SAMRÅDSREDOGÖRELSE

Samråd enligt PBL 5:11 ägde rum mellan den 10 augusti till och med den 18 september 2017. Planen har skickats till kommunala och statliga remissinstanser samt fastighetsägare enligt fastighetsförteckning. Planen har dessutom funnits tillgänglig för allmänheten hos stadsbyggnadsförvaltningen, på bibliotekshuset och på kommunens hemsida.

Sektion över Strand herrgårdsmiljö och ny bebyggelse vid NWT.

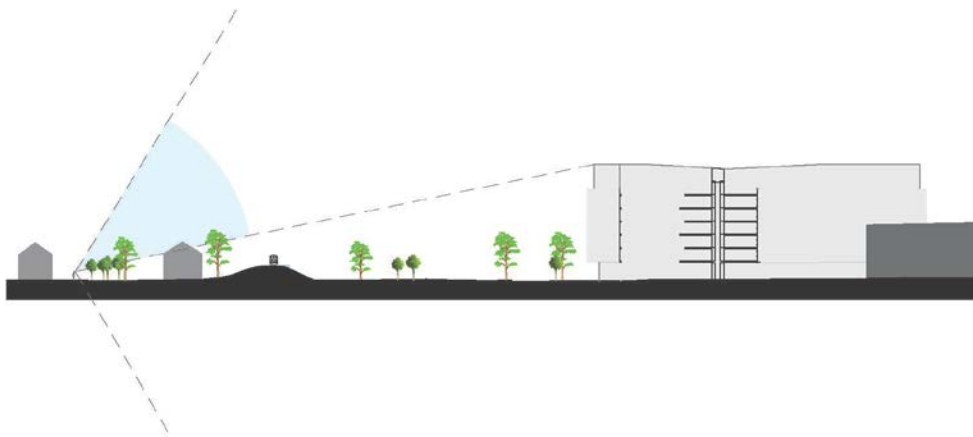
Området på den västra sidan om järnvägen är utpekad i kommunens Kulturmiljöprogram som en värdefull miljö. Strands äldsta villabebyggelse. Det är viktigt att det nya bygget inte påverkar miljön med bl a Strands herrgård negativt. Vi önskar att det genomförs en höjdstudie med illustration som visar hur det nya bygget påverkar stadsbilden från denna sida.

Kommentar: Noteras. Nedan redovisas en sektion från småhusbebyggelsen inom Strand i väster, genom järnvägsbanken och in i planområdet vidare österut genom tryckeriet. Stadsbyggnadsförvaltningen bedömer att ett genomförande av detaljplanen inte kommer att innebära några betydande negativ påverkan på miljön inom Strand. Den befintliga vegetationen som finns mellan t ex Strands herrgård och järnvägsbanken är i skala och sikt en naturlig visuell barriär.
